VYSVĚTLENÍ A ÚPRAVA ZADÁVACÍ DOKUMENTACE

„Rekonstrukce a změna dispozic ubytovny v Lovosicích“

ZADAVATEL: Město Lovosice
Sídlem: Školní 407/2, 410 30 Lovosice
Zastoupený: Ing. Milan Dian, Ph.D., starosta
IČ: 00263991

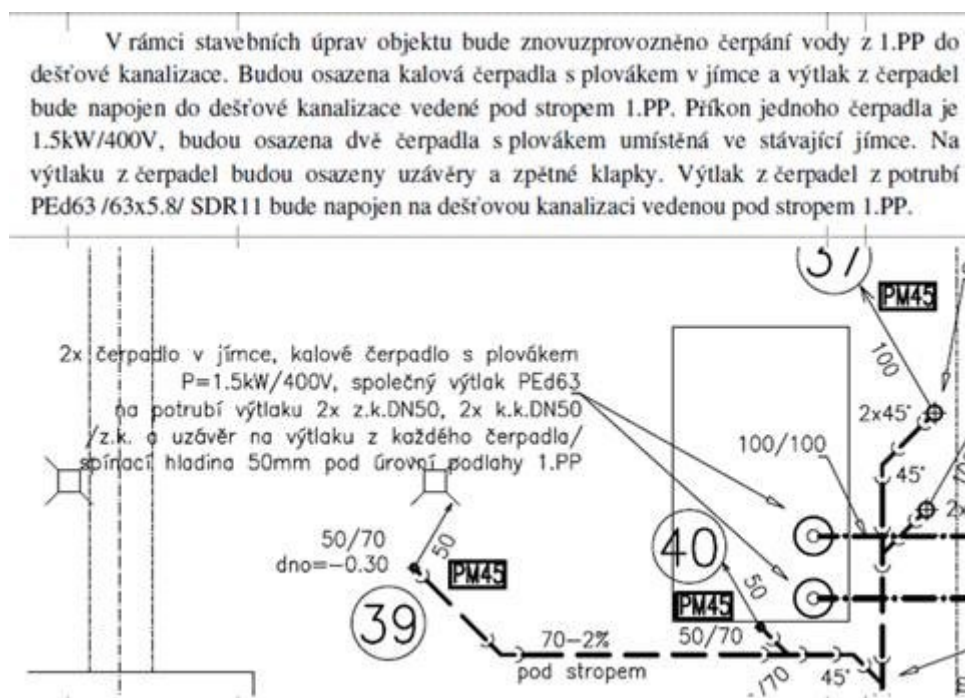
„Uchazeč provedl revizi zveřejněných VV a zjistil rozdíly u zhruba 200 položek. Přičemž se jedná částečně o změnu popisu a množství v položkách, částečně o doplnění nových položek a částečně chybějící položky, ve VV zaslaném s Vysvětlením ZD 38-50 oproti VV k ZD při zveřejnění zakázky. Uchazeč se domnívá, že vzhledem k rozsahu změn předloženého VV je provedené posunutí termínu podání nabídek do 1.11.2021 neodpovídající a žádá zadavatele o odpovídající prodloužení termínu podání nabídky, tak aby provedené změny bylo možno co nejzodpovědněji ocenit.

Dále žádá zadavatele, aby zkontroloval, zda nově zaslaný VV zcela odpovídá požadovanému dílu, dle výběrového řízení.“

Zadavatel k dotazu sděluje, že prodloužil spolu s vysvětleními ZD č. 51.52 lhůtu pro podání nabídek o celou původně stanovenou délku lhůty. Z tohoto důvodu nepovažuje za nutné lhůtu pro podání nabídek dále prodlužovat.
